CONVOCATORIA PÚBLICA N° 11 DE 2021

Construcción Laboratorio de Estudios para el Desarrollo Acuícola del programa de Medicina Veterinaria de la UTP en el marco del proyecto gestión integral de la infraestructura física del pilar de gestión y sostenibilidad Institucional del Plan de Desarrollo Institucional 2020-2028 “Aquí construimos futuro”.

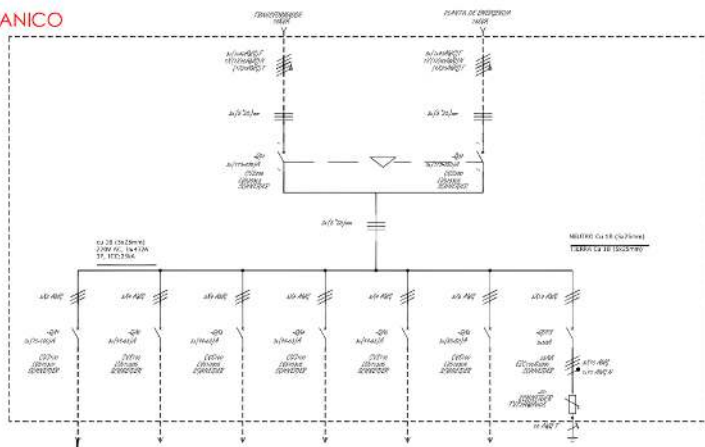
12,16	Suministro e instalación de tablero general (según diagrama unifilar)	UN	1,00
-------	---	----	------

El diagrama unifilar muestra dos tableros

El primero con transferencia automática que según localización está ubicado en jardín botánico
El segundo aparentemente es el que va en el edificio a intervenir

Por favor aclarar cuál es el que se va a fabricar para este proyecto

El tablero cuya imagen se incluyó en la observación es el tablero existente en el Jardín Botánico y es el tablero que alimentará el laboratorio y que se encuentra ya en operación.

El tablero a suministrar e instalar es el tablero (Ítem 12.16) llamado en el plano, “Tablero de distribución 220 V”. Este tablero no lleva transferencia automática, ya que nos conectaremos a la planta del Jardín Botánico.
